VYSVĚTLENÍ ZADÁVACÍ DOKUMENTACE POŘ. Č. 15

Název: **„Modernizace teplárny ŠKO-ENERGO – OB 6 Stavba“**

„Modernizace teplárny ŠKO-ENERGO – OB6 Stavba“ – dotazy č.5

Tvar desky na úrovni $\pm 0,000 = 211,00$
1:150

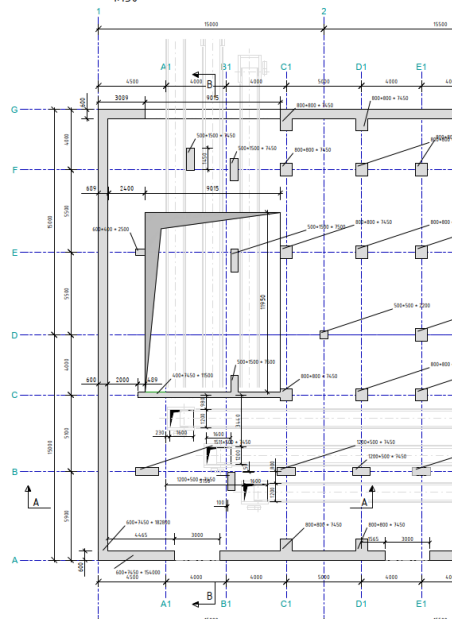
V objektu OB6 ve stavební části výplní otvorů vrat máme ještě tento dotaz, prosíme o objasnění: V SO102 Sklad dřevní štěpky, úroveň +0,0 - Jsou vrata 9160x6000 mm, která nelze vyrobit a neznáme nikoho, kdo by to uměl. Prosíme o objasnění, zda jsou rozměry vrat v pořádku.

Nejedná se o vrata, ale stavební otvor, kterým prostupují dopravníky OB1 viz výkres ZD - OB6 A114.04-205 Řezy r0
